## Granskningsutlåtande för detaljplan Abisko 1:22 m.fl., bostäder

## Detaljplan för Abisko 1:22 m.fl. bostäder, Kiruna kommun

*Kommunens dnr 2015-01099*

**Figur 2** Aktuellt område där markens nivåer illustreras med olika färger. Från högre liggande terräng i blått till lägre via gult till lägsta i röd nyans.

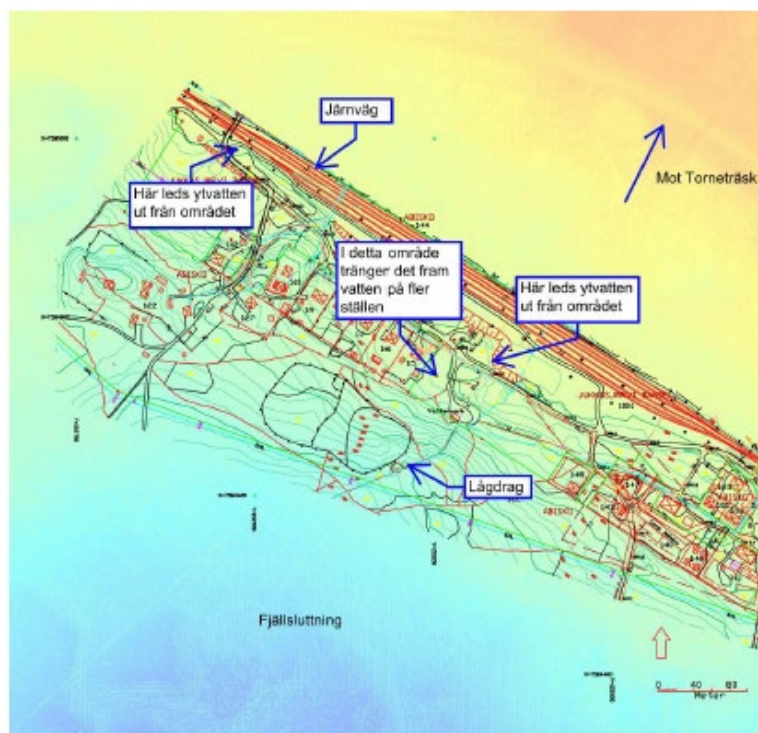
Det finns två ställen inom området där dagvattnet kan ledas mot Torneträsk under järnvägen, se bild nedan (Källa: Dagvattenutredning, Ramböll, 2015). Den västra punkten ligger väldigt långt bort från detaljplaneområdet, därför bör den östra punkten användas som dagvattenlösning. Det planerade avskärande diket söder om delområde 2 går att avleda från öster till väster, men kommer att behöva ledas rakt genom delområde 3 till utsläppspunkten.

**Kommentar:** *Korrigeringar till planbeskrivningen och plankartan är gjorda. Grundläggningsnivåer kommer inte att regleras i detaljplanen. Höga grundvattennivåer är inte aktuella i det minskade detaljplanområdet. Genomförandetiden kommer att vara fem år. Avskärande dike visas inte på plankartan. Avvattning av fastigheter/hantering av dagvatten löser fastighetsägarna själva. Det är viktigt att ta hänsyn till och planera lösningen i kvartersplaneringsskede. Planbeskrivningen beskriver det.*
